SI36-030  
SI20-021  
SI22-010  
SIV140-011

## INSPECTION OF THE OIL FILTER

### PART NO. 825701

### ASB-912-045 R1

(siehe dazu Bild 1)

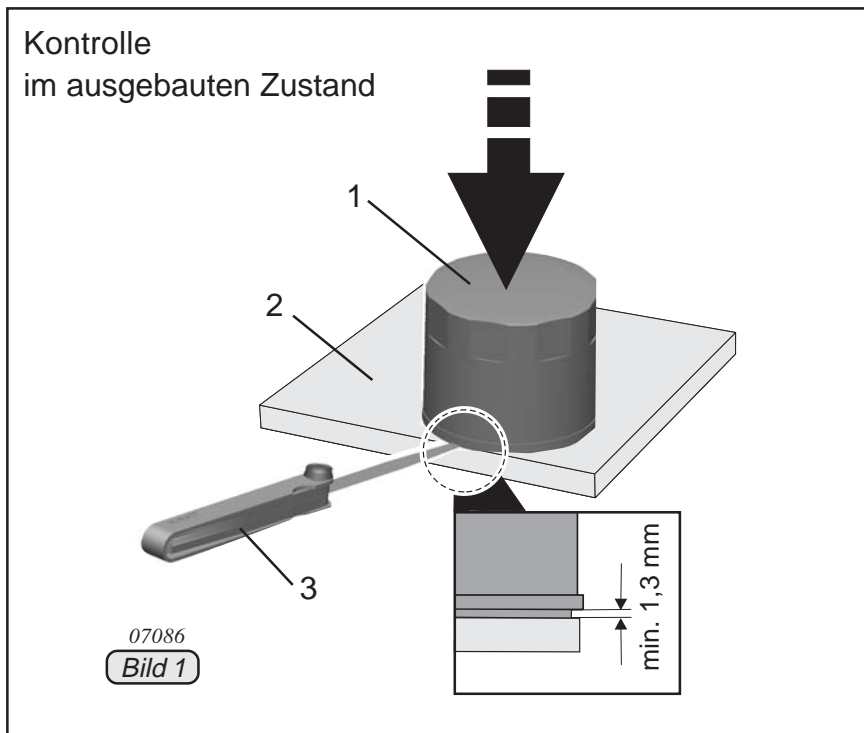
- Anschraubfilter (1) auf einer ebenen Auflageplatte (2) mit der Dichtfläche zur Platte auflegen.
- Anschraubfilter mit der Hand kräftig niederdrücken, sodaß der Dichtring zur Gänze in die Nut gedrückt wird.
- Nun ist der Überstand des Dichtringes, d.h. der Spalt zwischen Auflageplatte und Filterbördelung mit einer Fühlerlehre (3) zu ermitteln. Der Überstand des Dichtringes darf nicht geringer als **1,3 mm** sein, ansonsten ist der Anschraubfilter nicht verwendbar.

(siehe dazu Bild 2)

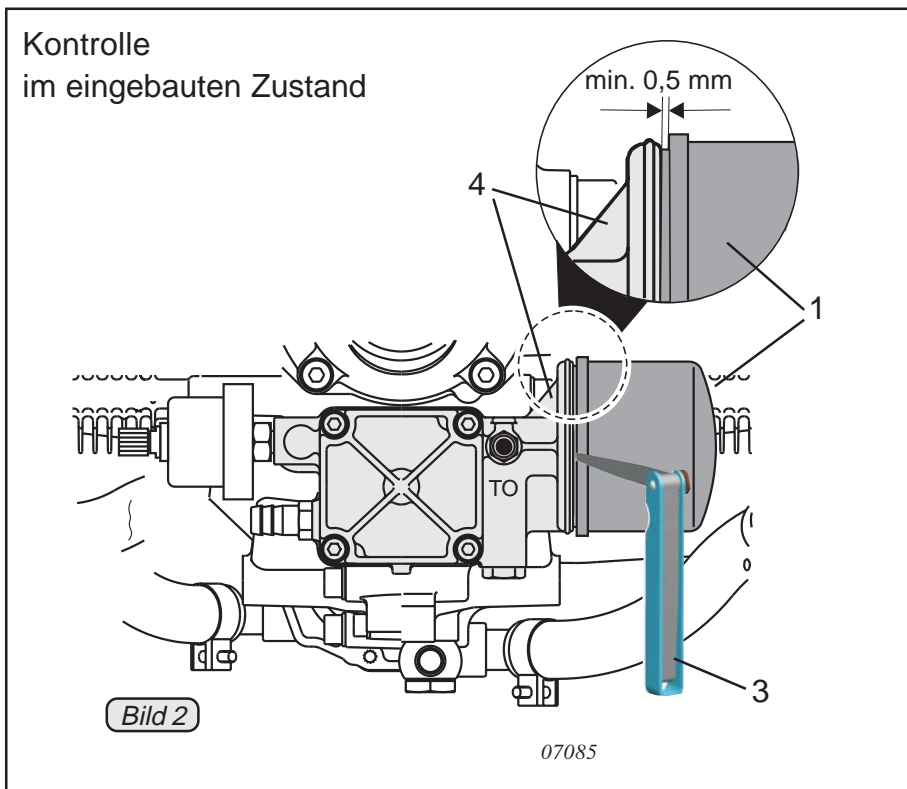
- Ermitteln des Überstands des Dichtringes, d.h. der Spalt zwischen Ölpumpengehäuse und Filterbördelung mittels einer Fühlerlehre (3). Der Überstand des Dichtringes darf nicht geringer als **0,5 mm** sein, ansonsten ist der Anschraubfilter nicht verwendbar.

(see fig. 1)

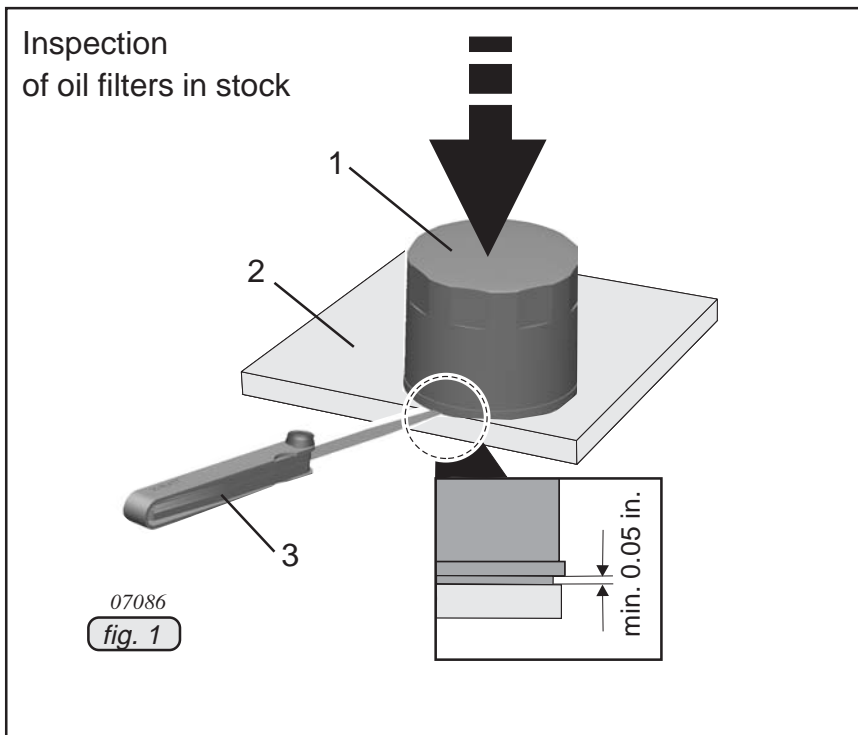
- Place oil filter (1) on an even base plate (2).
- Press down oil filter by hand in order to fully fit sealing ring into its groove.
- With pressure still applied measure the projection of sealing ring (in this case the gap between base plate and oil filter bead) with a feeler gage (3). If the projection is smaller than **1,3 mm** (0.05 in.), otherwise replace the oil filter immediately.

(see fig. 2)

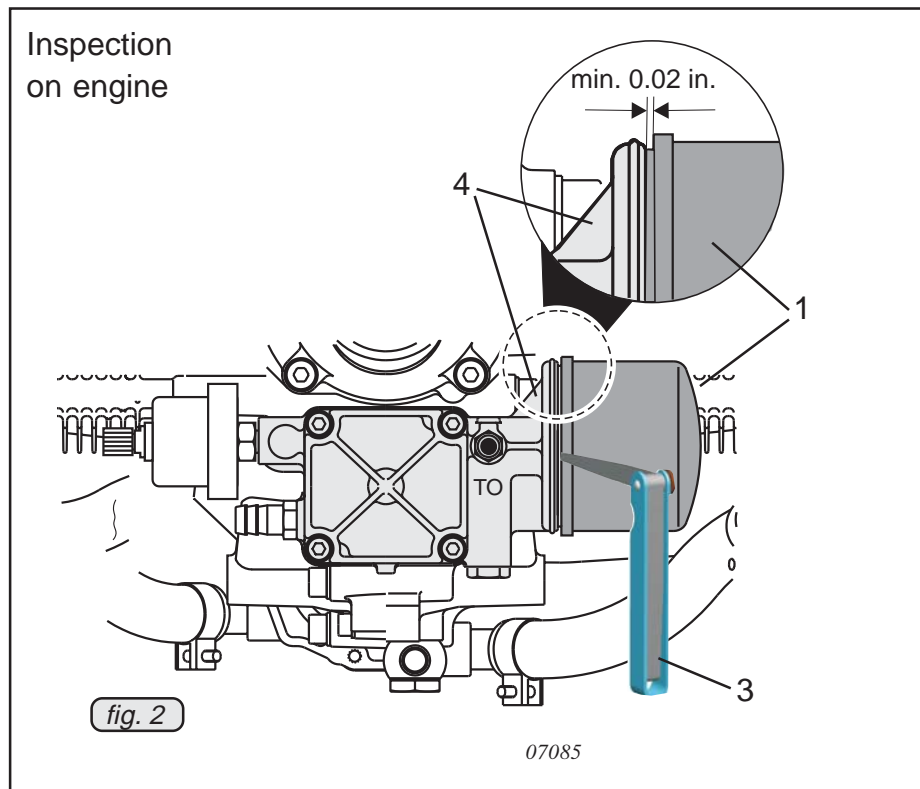
- Measure the projection of sealing ring (in this case the gap between oil pump housing and oil filter bead) with a feeler gage (3).

If the projection is smaller than **0,5 mm** (0.02 in.), replace the oil filter immediately.
